Doc No. FRO-TA-0070/REV.2

第9回 特定兼用キャスクの設計の型式証明等に係るヒアリング
(2021年1月19日)

発電用原子炉施設に係る特定機器の設計の型式証明申請 (審査会合コメント回答、設置許可基準規則への適合性)

日立GEニュークリア・エナジー株式会社

1. 1 コメント回答(コメントNo.10)

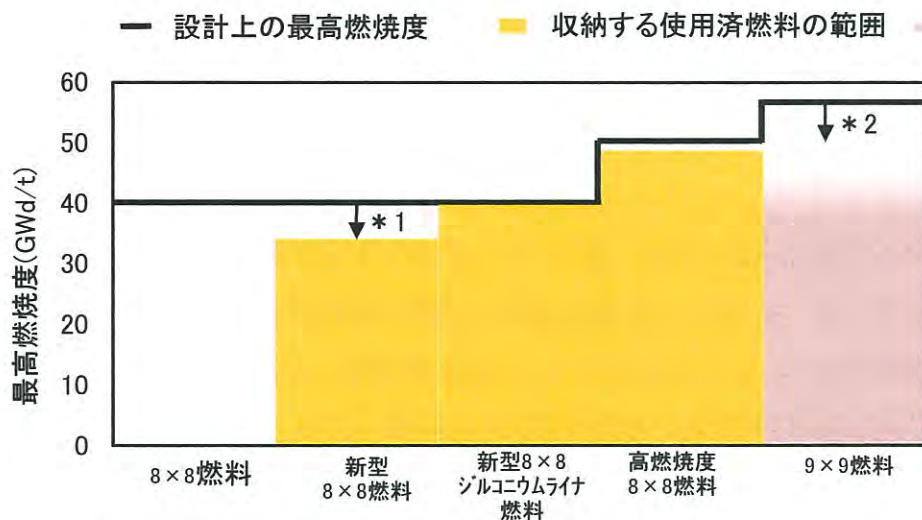
No.	受領日	コメント内容	該当条文	コメント回答	対応状況
10	2020/8/6 審査会合	特定兼用キャスクの評価で示されている使用済燃料体の燃焼度と電力事業者の管理値には、燃焼度計算に用いる計算機プログラムの違いによる差異が生じるため、特定兼用キャスクへの使用済燃料集合体の収納体数等の収納条件検討における、この相違への考慮の考え方を説明すること	第十六条 遮蔽、除熱	燃焼度の計算では、初期濃縮度、ウラン重量、計算コードの選定ライブラリ等において、保守的な崩壊熱量、線源強度になるように設定しているため、燃焼度の計算では、計算コードの計算誤差は計算条件に取り込んでいない。設定した軸方向燃焼度分布は、複数の使用済燃料の軸方向燃焼度分布の包絡値であり、崩壊熱量や1体当たりの線源強度は、平均燃焼度(1体当たりの平均)で [] の保守性を有しており、使用済燃料の燃焼度の算出に用いられる計算コードの計算誤差を上回る。また、遮蔽解析で、局所的な影響を確認するために、計算誤差を考慮した線源強度を計算し、線量当量率の比較評価を行い、現状の評価を超えないことを確認している。 【詳細は、資料1-4に示す】	次回審査会合 で回答
11	2020/10/5 審査会合	貯蔵時の設置方法②(よこ置き)で使用する貯蔵用緩衝体の説明方針について、貯蔵用緩衝体の評価条件として、輸送用緩衝体の条件を用いる場合には、その適用性について、定量的に説明すること	第四、 十六条	(今後詳細をご説明する)	次回以降の審査 会合で回答予定
12	2020/10/5 審査会合	貯蔵時の設置方法②について、貯蔵用三次蓋及びモニタリングポートカバープレート を有する構造とする場合には、具体的な条件について説明すること	全般	(今後詳細をご説明する)	次回以降の審査 会合で回答予定
13	2020/10/5 審査会合	蓋部以外の兼用キャスクに使用する部品 (金属ガasket、ボルト等)についても説明 すること	全般	(今後詳細をご説明する)	次回以降の審査 会合で回答予定
14	2020/10/5 審査会合	周辺施設として分類する設備について、貯 蔵用三次蓋、輸送用三次蓋等の設備も分 類の考え方を再検討し説明すること	全般	(今後詳細をご説明する)	次回以降の審査 会合で回答予定

HDP-69BCH(B)型は3つの燃料収納条件を設定している。そのうち、配置(i)、(iii)は、仮想的*1に使用済燃料の軸方向燃焼度分布を保守的に設定しており、軸方向燃焼度分布の確認は不要である。

一方で、配置(ii)では、使用済燃料プールに保管されている使用済燃料の軸方向燃焼度分布を調査[]し、その調査結果から現実的な使用済燃料の軸方向燃焼度分布を設定した。そのため、兼用キャスクへの収納時において、事業者によって軸方向燃焼度分布は確認されるものとした。なお、軸方向燃焼度分布が包含されない使用済燃料については、HDP-69BCH(B)型の収納対象外とする。

燃焼度の計算では、初期濃縮度、ウラン重量、計算コードの選定ライブラリ等において、保守的な崩壊熱量、線源強度になるように設定しているため、燃焼度の計算では、計算コードの計算誤差は計算条件に取り込んでいない。

設定した軸方向燃焼度分布は、複数の使用済燃料の軸方向燃焼度分布の包絡値であり、崩壊熱量や1体当たりの線源強度は、平均燃焼度(1体当たりの平均)で[]の保守性を有しており、使用済燃料の燃焼度の算出に用いられる計算コードの計算誤差を上回る。

また、遮蔽解析で、局所的な影響を確認するために、計算誤差を考慮した線源強度を計算し、線量当量率の比較評価を行い、現状の評価を超えないことを確認している。

収納する使用済燃料の範囲(燃焼度)

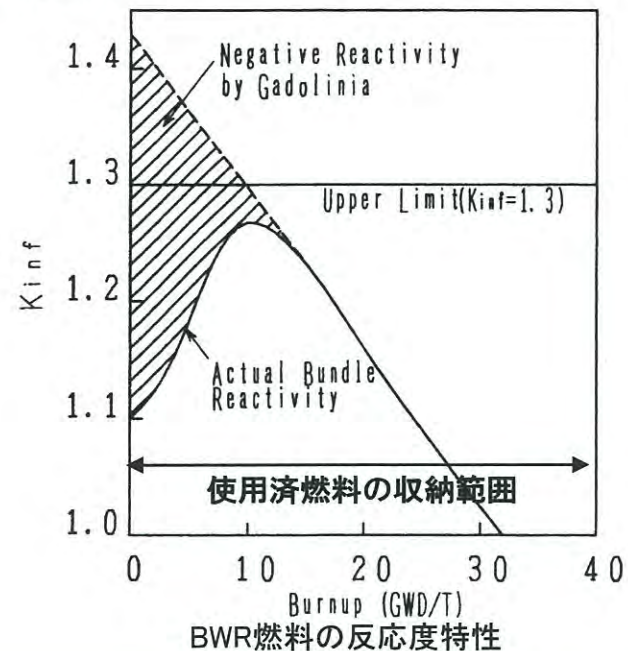
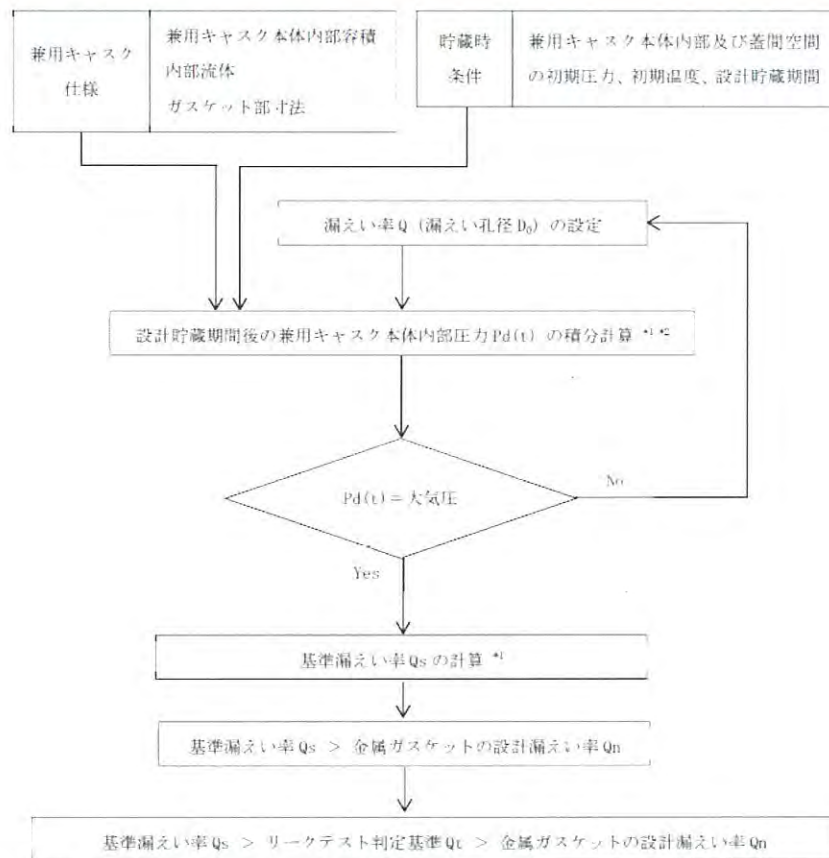
No.	受領日	コメント内容	該当条文	コメント回答	対応状況
15	2020/10/5 審査会合	型式証明で申請する設置方法について、設置方法②及び設置方法⑤(よこ置き)における貯蔵架台の具体的な固定方法を説明すること	全般	(今後詳細をご説明する)	次回以降の審査会合で回答予定
16	2020/10/20 審査会合	臨界等の安全機能に係る評価について、前提としている評価条件の考え方について説明すること。また、過度に保守性を持たせている理由についても説明すること	第十六条	HDP-69BCH(B)型は、収納できる使用済燃料の条件として、燃焼度は上限のみ設定している。臨界防止の観点では、燃焼度の上限値より小さい燃焼度で反応度のピークが存在する。したがって、対象となる使用済燃料の反応度が最も高くなる条件を包絡できる燃料モデルで評価を実施する。 【詳細は、資料1-3に示す】	次回審査会合で回答予定
17	2020/10/20 審査会合	閉じ込め機能の設計方針について、60年間の設計貯蔵期間経過時の一次蓋と二次蓋間の圧力が大気圧まで低下すると設定している理由を説明すること。また、閉じ込め監視機能の成立性について説明すること	第十六条	資源エネルギー庁の技術検討書において、基準漏えい率とは、設計貯蔵期間後にキャスク内部圧力が大気圧となる漏えい率と定義されている。HDP-69BCH(B)型は上記の技術検討書の評価方法を踏まえて、設計貯蔵期間経過時に兼用キャスク内部が大気圧となる時の漏えい率(基準漏えい率)を設定する。また、使用する金属ガスケットが確保可能な密封性能(金属ガスケットの設計漏えい率)は基準漏えい率以下とする。 【詳細は、資料1-6に示す】	次回審査会合で回答予定
18	2020/10/20 審査会合	緩衝体の経年変化の影響を考慮しても特定兼用キャスクの基準適合性を確保できるとする設計方針について、申請範囲の再整理結果を踏まえて、考え方を説明すること	第十六条	(今後詳細をご説明する)	次回以降の審査会合で回答予定

- ・HDP-69BCH(B)型に収納する使用済燃料の種類は、以下のとおりである。
 新型8×8燃料、新型8×8ジルコニウムライナ燃料、高燃焼度8×8燃料
- ・HDP-69BCH(B)型への使用済燃料の収納条件は、燃焼度の上限値以下であることとしているため、上限値以下の燃焼度であれば、低燃焼度の燃料も収納できる仕様としている。
- ・除熱機能及び遮蔽機能の観点では燃焼度が最も高い条件が厳しいが、臨界防止の観点では、燃焼度の上限値より小さい燃焼度で反応度のピークが存在する。したがって、対象となる使用済燃料の反応度が最も高くなる条件を包絡できる燃料モデルで評価を実施する。
- ・なお、燃焼度を考慮した場合、収納の前に未臨界度の測定が必要となる。上記の燃料モデルで十分に未臨界であるため、HDP-69BCH(B)型の臨界解析では燃焼度を考慮しないこととする。
